计算物理A第十四次作业

- 一篇应用MCMC方法研究聚乙烯小球自组装结构的研究论文“Formation of wafer-scale monolayer close packed polystyrene spheres template by thermally assisted self-assembly”在投稿某刊物后被审稿人拒稿，现作者欲以向刊物编辑申诉。请根据文章内容和审稿人评审意见，撰写申诉理由（你认为，作者在文中阐述的方法和概念以及审稿人的评论意见有哪些是合理的，哪些是需要修正的，或者哪些是需要进一步阐明的）。进一步，如果你是作者的话，你将如何进行该工作以及建立模型？

本文提出通过旋涂和热处理结合的方式实现高质量的密堆自组装聚苯乙烯小球阵列在晶片尺寸规模(wafer-scale)上的量产。作者声称经由蒙特卡洛抽样方法对传统自组装理论进行了补充，得到了实验中热处理的最佳温度，为制备过程提供了很大的便利。

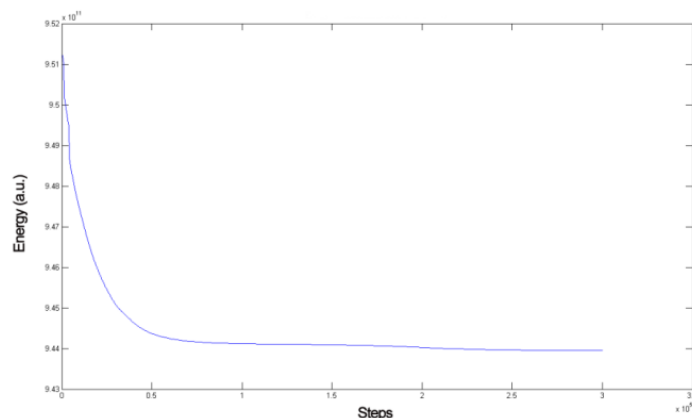
评审也提到关于相互作用的形式假设本身就存在问題。而我觉得存在更大问題的是这些参数视为温度函数是如何确定的问題。文中的相互作用中的 Q 由下式确定：

很显然，势垒 Δ 和弛豫时间 τ_0 应该是温度的函数，但是具体是什么函数，作者也没有指出。如果直接当成常数计算那是更加不合理。

另一个很让人费解的是出现在指数上的Metropolis抽样的步数 s 。我们知道，Metropolis抽样是对平衡构型的抽样，它的步数代表的并不是时间先后，仅仅是抽样的一个个中间过程，物理上是没有

意义的。所以将其置于指数上作为随时间衰减的意思来用是错误的，这可能也是评审让作者回去多看看书的原因。而作者最后在申诉信中回复的时候似乎避重就轻，没有意识到上述问题。

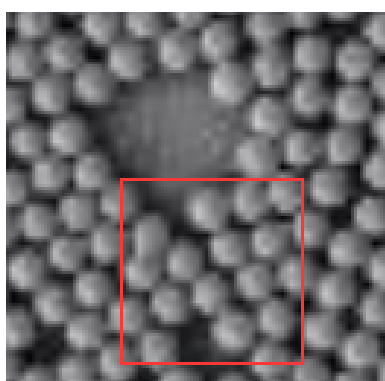
在补充材料中，可以找到系统能量随着步数变化如下：

按作者自设，势能 Q 应该是指数下降的，能量最终达到随着步数不变的稳态实在是令人费解。我觉得要么是算法笔误，要么是计算结果完全错误。

如果我是作者，应该好好检查一边算法和程序再发表。
